A3	Erstaufstellung des Bebauungsplans Nr. III/4/57.00 „Mittelstraße“ • Bebauungsplan Nr. III/4/57.00 „Mittelstraße“ - 2. Entwurf-Nutzungsplan • Auswertung der Stellungnahmen aus der erneuten Beteiligung der Öffentlichkeit gemäß § 3 (2) BauGB und aus der erneuten Beteiligung der Behörden sowie der sonstigen Träger öffentlicher Belange gemäß § 4 (2) BauGB i.V.m. § 4a (3) BauGB (2. Offenlegung) • Ergebnis der Auswertung der Beteiligungsverfahren / Übersicht: Ergänzungen und Änderungen der Planunterlagen zur Satzung Satzungsbeschluss
-----------	--

A3.1**Auswertung der Stellungnahmen von Behörden und sonstigen Trägern öffentlicher Belange gemäß § 4a (3) BauGB**

Nutzungsplan – 2. Entwurf (verkleinert)

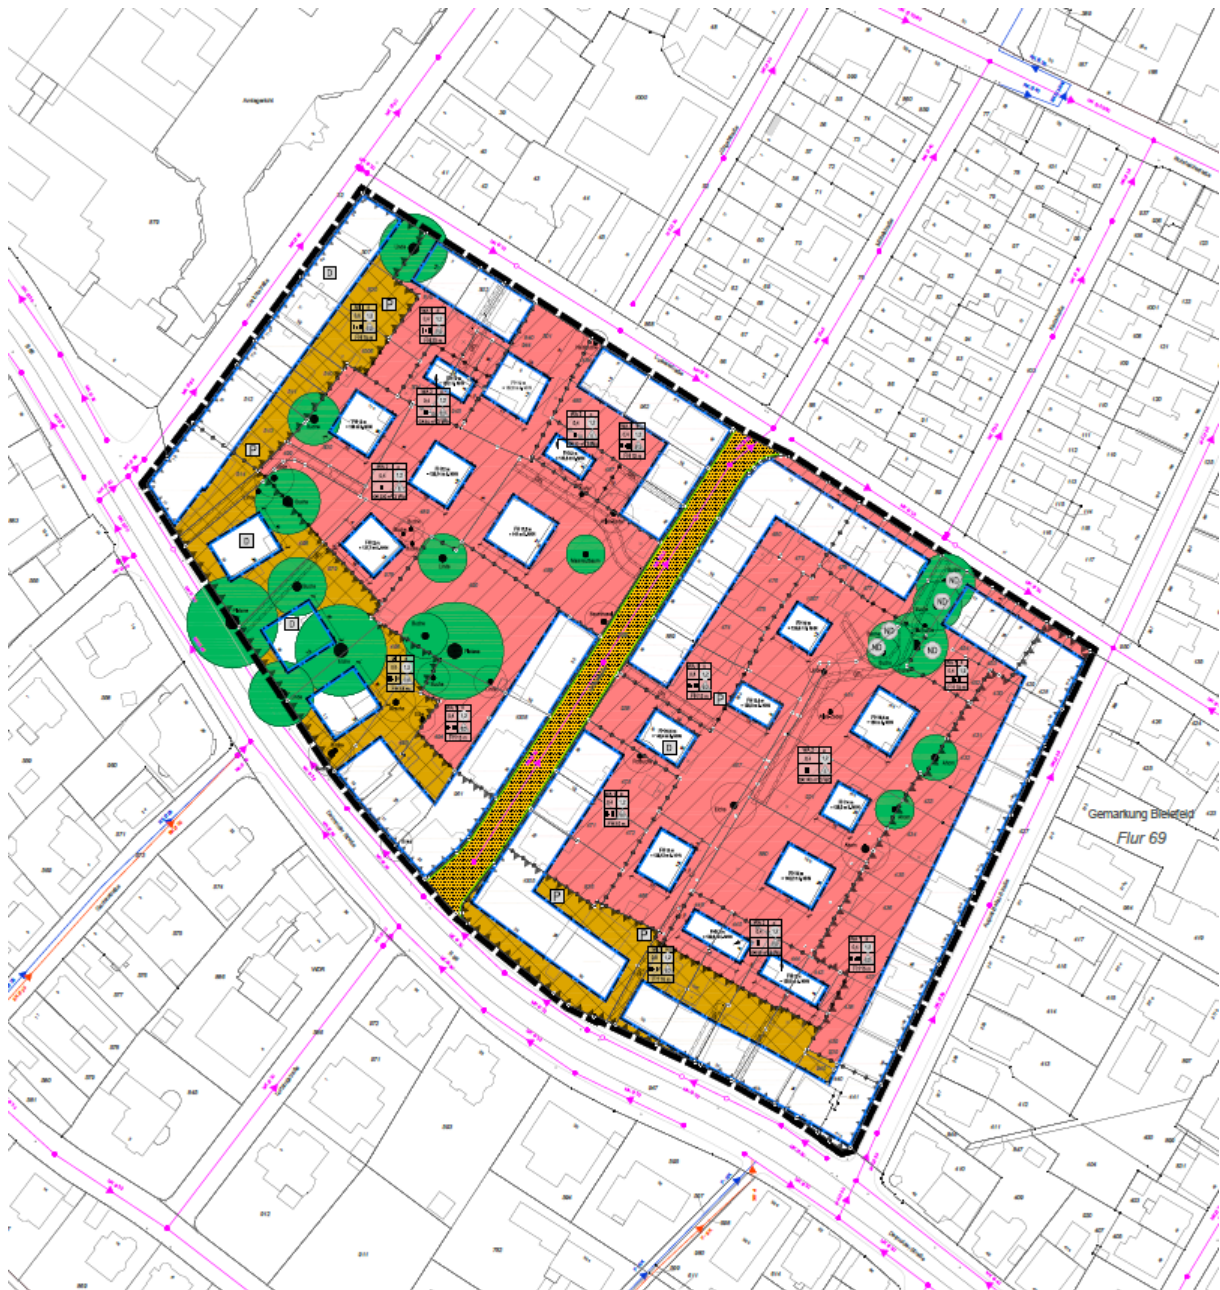
1.4	Umweltamt - 360.2 - (Schreiben vom 02.12.2021) 1. Stellungnahme der Grünplanung <u>Zu erhaltene Bäume (C-9 Pkt. 8.1 / Nutzungsplan)</u> Zu erhaltene und nicht zu erhaltene Bäume sind neben der farblichen Unterscheidung auch im Symbol zu unterscheiden. Gem. Nutzungsplan v. Juli 2020 in Schwarzweiß ist aktuell kein Unterschied zu erkennen. Dies erzeugt zudem Darstellungs- bzw. Leseprobleme im städtischen Onlinekartendienst. Ergänzend sind die Begriffe Kronenauftrag durch die Formulierung Kronentraufbereich und Verlust durch Abgang zu ersetzen. Hinweis: Die zwischen den Gebäuden Detmolder Straße Nr. 15 und 17 als zu erhalten festgesetzte Eiche ist im Bestand nicht mehr vorhanden. Der Baum ist der Festsetzung zu entnehmen.	Der Anregung der Fachbehörde <u>wird gefolgt</u> und die Symbole im Nutzungsplan überarbeitet. Der Anregung der Fachbehörde <u>wird gefolgt</u> und die Formulierung unter Pkt. 8.1 der textlichen Festsetzung geändert. Der Anregung der Fachbehörde <u>wird gefolgt</u> und die Eiche aus der Planzeichnung herausgenommen.

- Anpassung der grafischen Darstellung des Maßstabes
- Entfernung der Eiche zwischen den Gebäuden Detmolder Str. 15 und 17
- Anpassung der Symbolik der zu erhaltenden und nicht zu erhaltenen Bäume

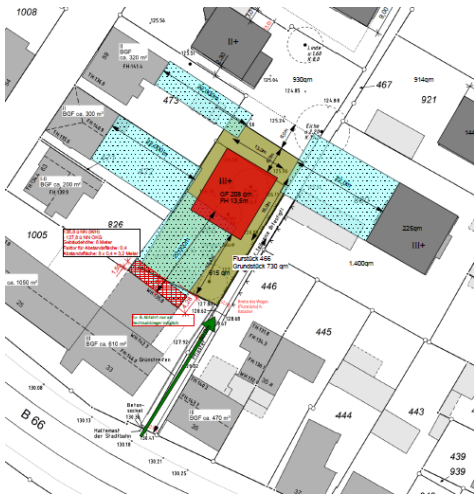
Diese Planungswerte des Entwurfs Brewitt brechen die Vorgaben des jetzigen Entwurfs des Bebauungsplans. Der Entwurf des Bebauungsplans beschränkt die Grundfläche für dieses Gebäude auf 200 m^2 bei maximal 3 Wohneinheiten, begründet mit nur „behutsamer Verdichtung im Blockinnenbereich“. Ein Vergleich mit dem nördlichen Nachbargrundstück zu Flurstück 488, dem Flurstück 487 -ebenfalls Blockinnenbereich- zeigt, dass diese Festlegung für Flurstück 489 willkürlich erscheint und das Eigentum des Einwenders in

besonderem Maße ungerechtfertigt beschwert. Vergleichsrechnung Flurstücke 487 zu 489 • Flurstück 487 Grundstücksgröße ca. 15 x 25 m = 375 m² • Zulässige Gebäude-Grundfläche max. 90 m² entspricht GRZ 0,24 - GFZ ca. 0,72 • Vergleichswerte Brewitt-Planung für Flurstück 489 GRZ 0,215 - GFZ 0,552 Der Entwurf des Bebauungsplans legt hinsichtlich „behutsamer Verdichtung“ bei gleichen Rahmenbedingungen (Blockinnenbereich) unterschiedliche Maßstäbe an. Eine weitere Beschwerne bedeutet die Begrenzung auf 3 Wohneinheiten. Es sind bekanntermaßen erklärte städtebaupolitische Ziele, in den Innenstädten nachzuverdichten und „bezahlbaren Wohnraum“ zu schaffen. Die Beschränkung des geplanten Gebäudes auf 3 Wohneinheiten führt zu vergleichsweise großen Luxuswohnungen anstatt zu bezahlbarem Wohnraum. Im Sinne des Brewitt-Entwurfs sollten 5 Wohneinheiten zugelassen werden. Für korrespondierende Fahrzeugstellplätze steht ausreichend Fläche zur Verfügung. Aus dem Gespräch mit dem Bauamt schließt der Einwender, dass es hinsichtlich Parkraumbeschaffung für die Bewohner des neuen Hauses durch Bau einer Tiefgarage eine Interessengleichheit gibt, parkende Fahrzeuge möglichst weitgehend von der Oberfläche verschwinden zu lassen -ähnlich wie auf dem Grundstück Mittelstr. 55- wobei

der Freiraumqualität im Blockinneren als gerechtfertigt erachtet.

Im Vergleich zu angrenzenden Quartieren ist in dem Quartier an der Mittelstraße ein hoher prägender Baumbestand vorhanden. Vor dem Hintergrund stadtklimatischer Aspekte sind derartige Freiräume (Grüninseln) mit wertigem Baumbestand in der Abwägungsentscheidung von großer Bedeutung.

Bei allen größeren umliegenden Flurstücken wird bei einer inneren Verdichtung eine Grundfläche von 200 qm angesetzt. Bei kleineren Grundstücken wird die Grundfläche auf Grund des Zuschnittes, sowie der Belichtung und Belüftung auf 90 qm begrenzt. Damit wird den grundstücksbezogenen Gegebenheiten angemessen Rechnung getragen, unabhängig davon werden mehr als 3 Wohneinheiten im Innenbereich als nicht vertretbar angesehen.
